INFORME TÉCNICO DE EVALUACIÓN DE ESTUDIO DE IMPACTO AMBIENTAL

FECHA DE INGRESO:	3 de mayo de 2023.
NOMBRE DEL PROYECTO:	"ESTUDIOS, DISEÑOS, CONFECCIÓN DE PLANOS Y CONSTRUCCIÓN PARA CERCA DE LOS SECTORES DE COLÓN Y FRANCE FIELD, EN LA ZONA LIBRE DE COLÓN"
CATEGORÍA:	II
PROMOTOR:	ZONA IBRE DE COLÓN
CONSULTORES:	CODESA
UBICACIÓN:	SECTORES DE CALLE 13, COLÓN 2000, VÍA RANDOLPH, FRANCE FIELD, 4 ALTOS CORREGIMIENTO DE CRISTÓBAL Y CORREGIMIENTO DE BARRIO SUR, DISTRITO COLÓN, PROVINCIA DE COLÓN.

INFORME TÉCNICO DE INSPECCIÓN No. 023-2023.

INFORME TÉCNICO-060-2023

Foto 2. Inicio del alineamiento a lo largo de la Calle 13, donde se harán trabajos de pintura sobre el muro existente.

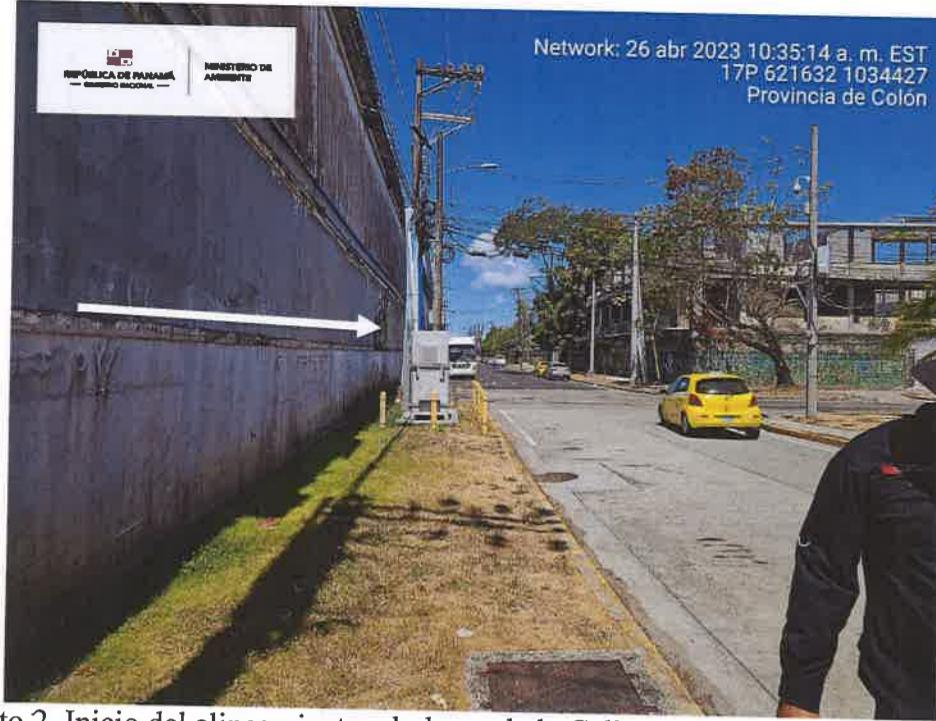
- Luego nos trasladamos al área de calle 13, donde actualmente existe un muro levantado de hace muchos años atrás, aquí según los ingenieros se harán labores de pintura y reforzamiento de una pequeña franja del mismo, se monitoreó un aproximado de 1 km.

ALINEAMIENTO DE 488 METROS APPROXIMADOS

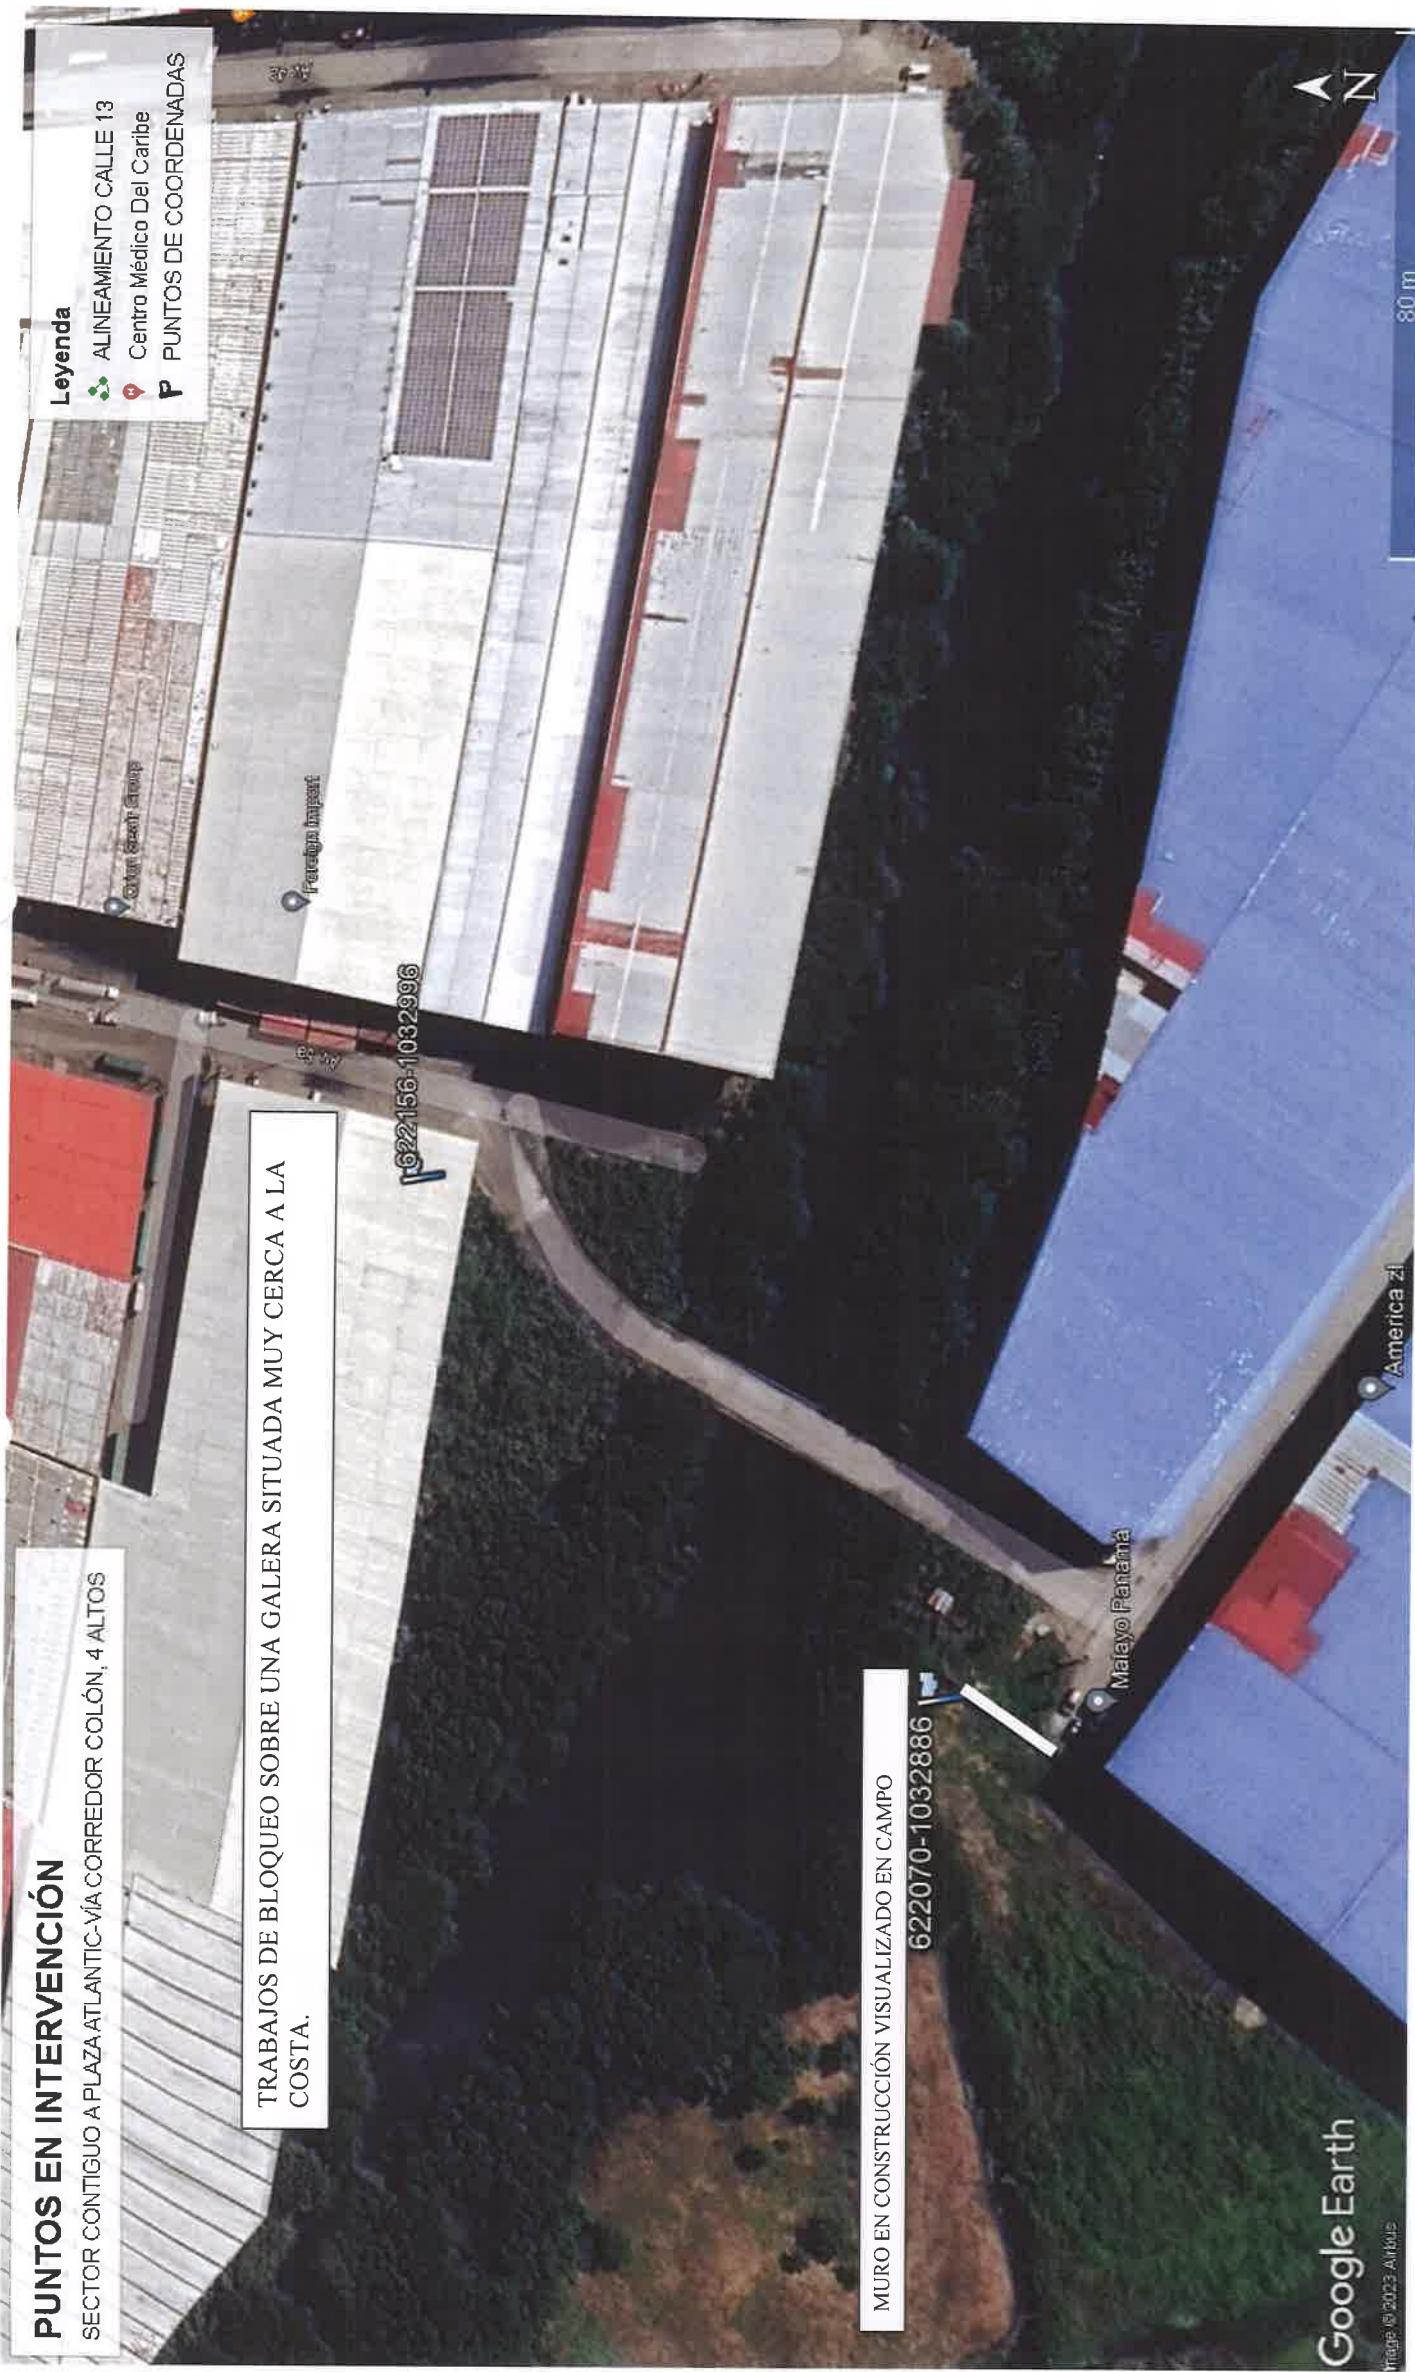
- Actualmente el proyecto está conformado en su mayoría por zonas intervenidas y otras en menor proporción se caracteriza por la presencia de mangle.
- Se recorrió el área de Colón 2000, la cual está caracterizada por ser un relleno funcional de muchos años atrás, muy cercana a la costa. En esta zona se construirá un muro perimetral; La distancia que se recorrió en campo es de 488 metros lineales.

CORRESPONDIENTE ALA CONSTRUCCIÓN DE UN MURO PERIMETRAL.

área con estructuras en el perímetro de cerca

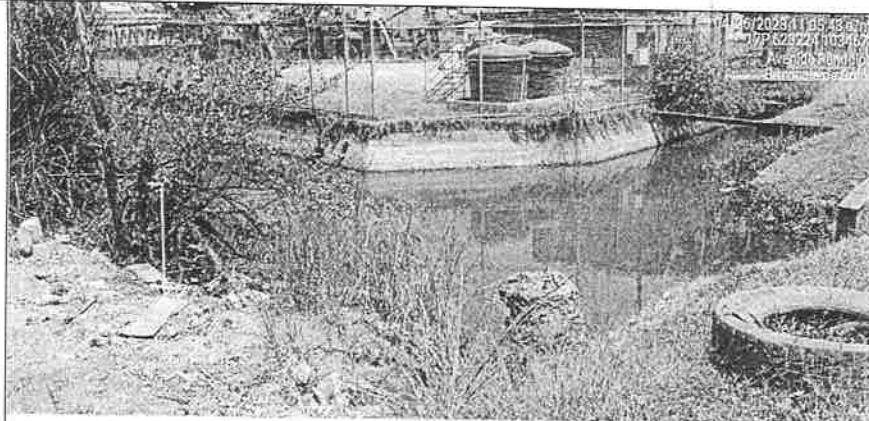
2. De acuerdo a información del Documento EsIA, punto 6.3 Hidrología pag.84, 85, No existen fuentes de agua dentro del área del proyecto.
3. Se pudo observar que en dicho predio existen estructuras.
4. Servidumbres intervenidas.
5. Puntos de control (Cuenca de aporte) PAG.392, 393, del Estudio Hidrológico e Hidráulico

Durante la inspección técnica de campo se observó fuentes hídricas en áreas colindantes sin embargo, las construcción de la cerca no guardan las respectivas servidumbre fluviales

1. Indicarle al Promotor que debe realizar obras para canalizar las aguas de escorrentías, evitando la erosión, contaminación a fuentes de aguas naturales y las posibles obstrucciones de drenajes pluviales.
2. Remitir este informe técnico a la Sección de Evaluación de Estudio de Impacto Ambiental, para que tome en consideración las observaciones plasmadas.
3. Cumplir con la Normativa Ambiental Vigente en Materia de Agua
 - (Ley 35 de 22 de septiembre de 1966, Decreto No. 55 de 13 de junio de 1973,
 - Resolución DM 0431-2021 de 16 de agosto de 2021)
